公告号: A21-046-A

### RH系列功率继电器规格之更改

RH3 和 RH4 系列功率继电器 (包含特殊品): 所有产品

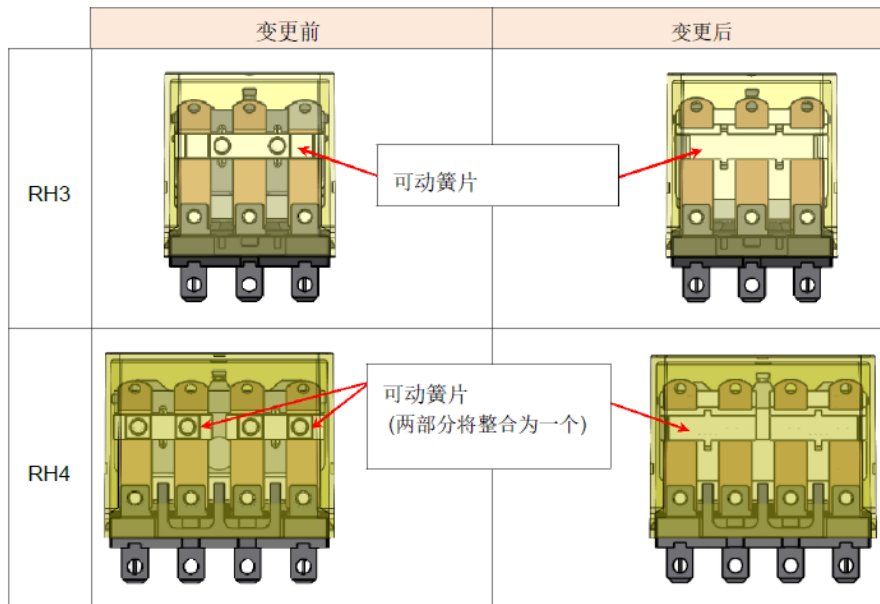
变更项	对象产品
A) 可动簧片	所有产品
B) 指示灯组件	所有带指示灯产品
